Autorité environnementale

Avis délibéré de l’Autorité environnementale sur la création de la zone d’aménagement concerté (Zac) de la Grande Borne Ouest à Grigny et Viry-Châtillon (91)

n°Ae : 2023-07

Avis délibéré n° 2023-07 adopté lors de la séance du 6 avril 2023

Figure 5 : Carte de bruit à 4 mètres de hauteur en situation initiale pour l'indicateur LA_{eq} (22h-6h) (Source : dossier)

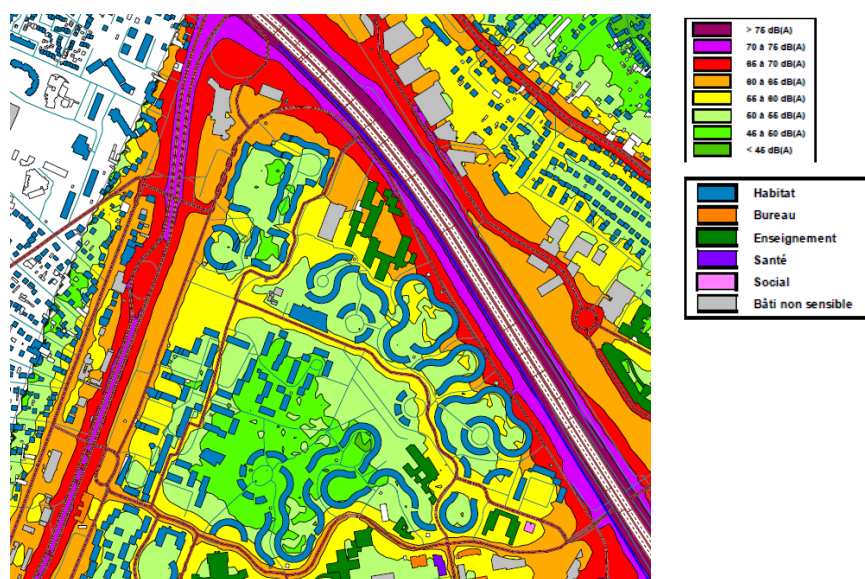
négligeable⁴¹, y compris dans les espaces extérieurs ou lorsque les fenêtres sont ouvertes. Par ailleurs, l'étude considère uniquement le classement des infrastructures bruyantes et n'intègre pas le fait que le projet comprend la création de nouvelles voiries et la modification de voiries existantes. Les choix de programmation de la Zac, de l'organisation de chaque îlot et d'orientation des bâtiments peuvent également constituer des mesures d'évitement et de réduction.

L'Ae recommande de mettre à jour l'étude acoustique en prenant en compte le classement des infrastructures bruyantes, la création des nouvelles voiries et la modification de voiries existantes et de rechercher en priorité des solutions d'évitement et de réduction à la source avant d'envisager des protections de façade.

Figure 6 : Schéma des trames viaires (Source : dossier modifié par les rapporteurs)

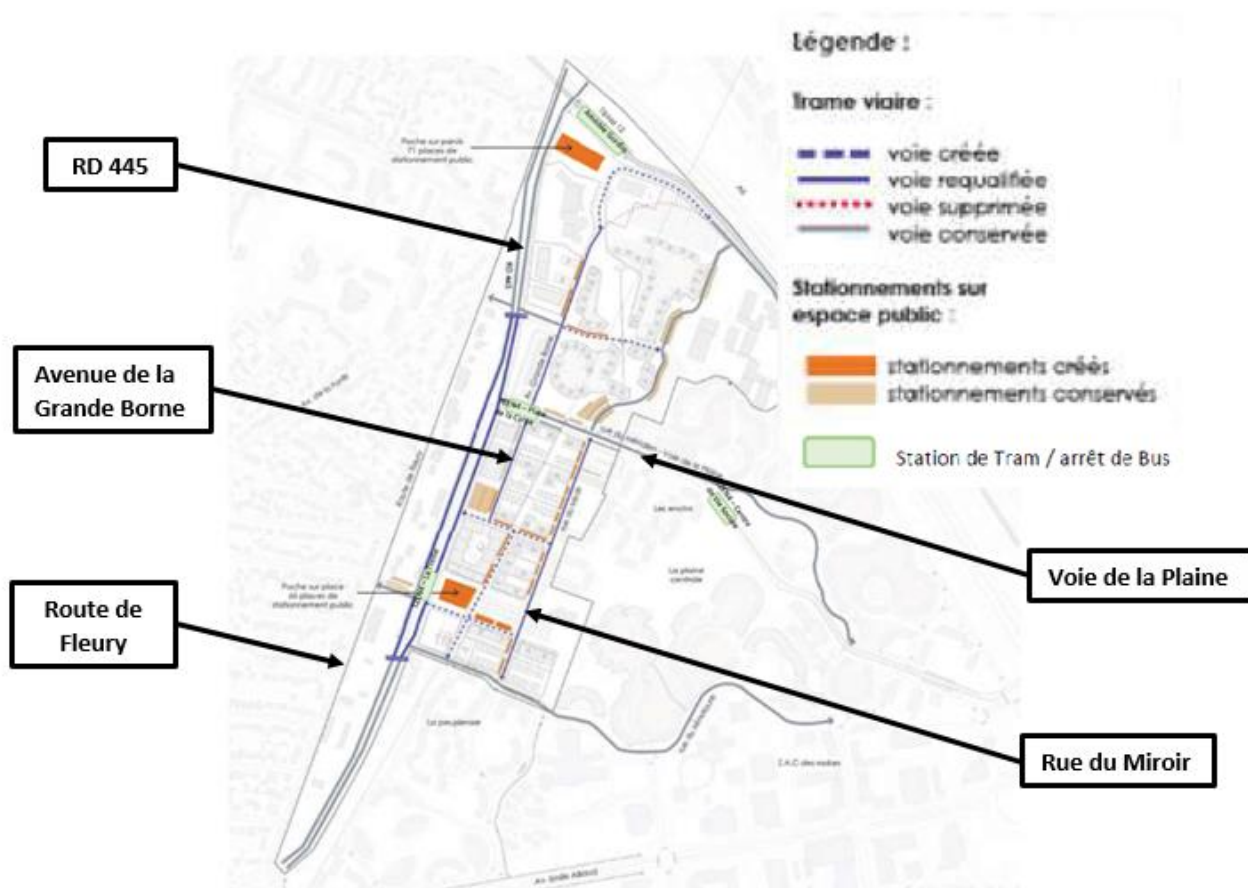
Les plans disponibles dans le dossier ne permettent pas de comprendre aisément les modifications apportées. Il serait utile de compléter le dossier par une présentation plus soignée identifiant de façon claire les axes de circulation.

Figure 7 : Tronçons routiers pris en compte pour l'évaluation des polluants atmosphériques (Source : dossier)

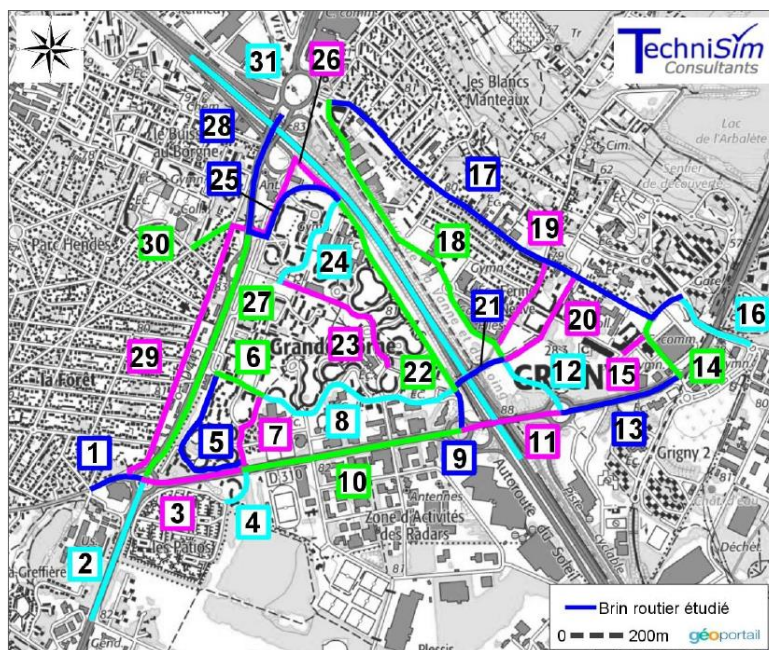
L'étude s'appuie sur une modélisation des quantités de polluants émis par le trafic routier sur les axes situés à proximité (cf. figure 6). Dans le cas des émissions liées à l'autoroute A6, axe émissif majeur, celles-ci seraient bien prises en compte selon les informations fournies aux rapporteurs bien que le dossier ne le précise pas clairement.

Le raisonnement présenté est erroné dans la mesure où il ne tient pas compte de la pollution de fond. Même si le projet est susceptible d'améliorer la situation par rapport à la situation de référence⁴² aux horizons 2025 et 2035, il est très peu probable que les concentrations de polluants soient inférieures aux seuils fixés dans les recommandations de l'OMS. Ceci devrait conduire à rechercher dans le cadre du projet des solutions permettant de limiter l'exposition à la pollution atmosphérique. Compte tenu de sa proximité avec l'autoroute A6 et des niveaux de pollution mesurés, le cas du groupe scolaire Buffle – Autruche – Pégase doit faire l'objet d'une attention toute particulière. En tout état de cause, une évaluation quantitative des risques sanitaires devra être réalisée, tenant compte de l'ensemble des polluants et de la situation particulière des bâtiments accueillant un public sensible. En cas d'impact constaté, la séquence ERC devra être mise en place.
